改善箇所説明図

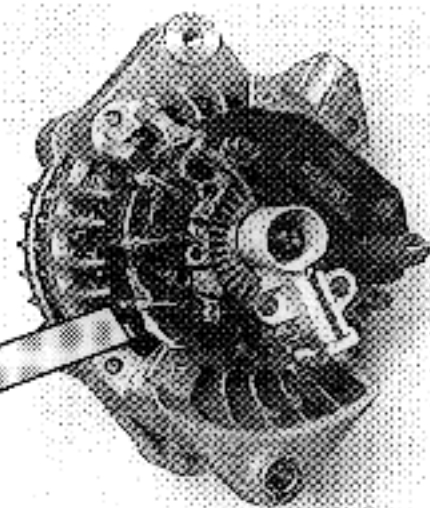
原動機の発電機に取付けられている整流器の半導体の耐熱性が不足しているため、そのままの状態で使用を続けると、当該半導体が損傷して、充電警告灯が点灯し、バッテリーが充電されなくなり、最悪の場合、原動機が停止するおそれがある。

全車両、当該整流器を対策品と交換する。
